Modification simplifiée du PLU

1 - NOTE DE PRÉSENTATION

Projet de dossier

Le zonage est ajusté en un unique point :

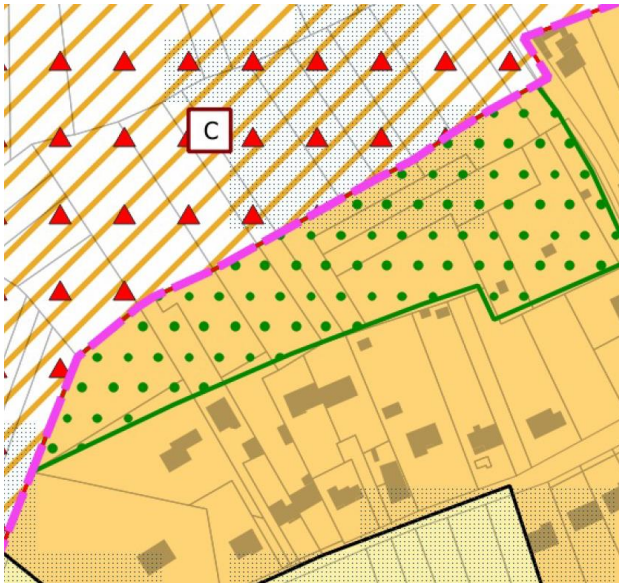
La limite sud de la zone AU_p est recalée sur le périmètre de ZAC des Bellevues (légèrement plus au sud). Cela entraîne également un ajustement des dispositions graphiques associées à la zone UR (espace paysager protéger) et à la zone AU_p (emplacement réservé pour mixité sociale).

Cet ajustement vient rectifier une erreur matérielle introduite lors de la révision générale du PLU. Le tracé de la limite de la zone AU_p (correspondant à la ZAC des Bellevues) ne reprenant pas exactement la limite du périmètre de la ZAC sur ce secteur. Ce décalage empêchant la mise en œuvre des opérations projetées sur ce secteur, et pouvant remettre en cause l'équilibre financier de la ZAC, il est essentiel de procéder à son ajustement.
